『改訂版 図説 やさしい構造力学』お詫びと訂正

○第1版 第1刷

p.199、問題6・3(1) 解答

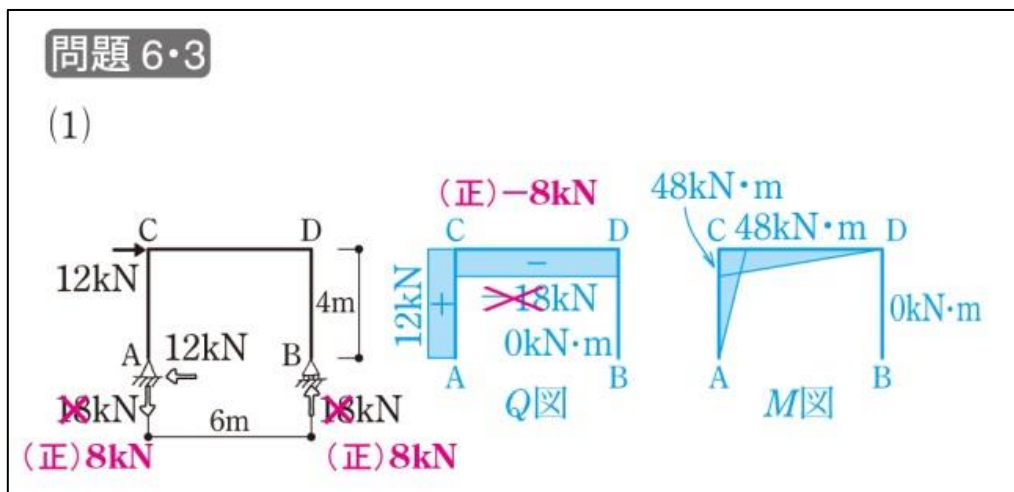
支点 A の鉛直方向の反力、支点 B の鉛直方向の反力、CD 間のせん断力について、
 (誤) 18kN (下向き)、18kN (上向き)、-18kN
 (正) 8kN (下向き)、8kN (上向き)、-8kN
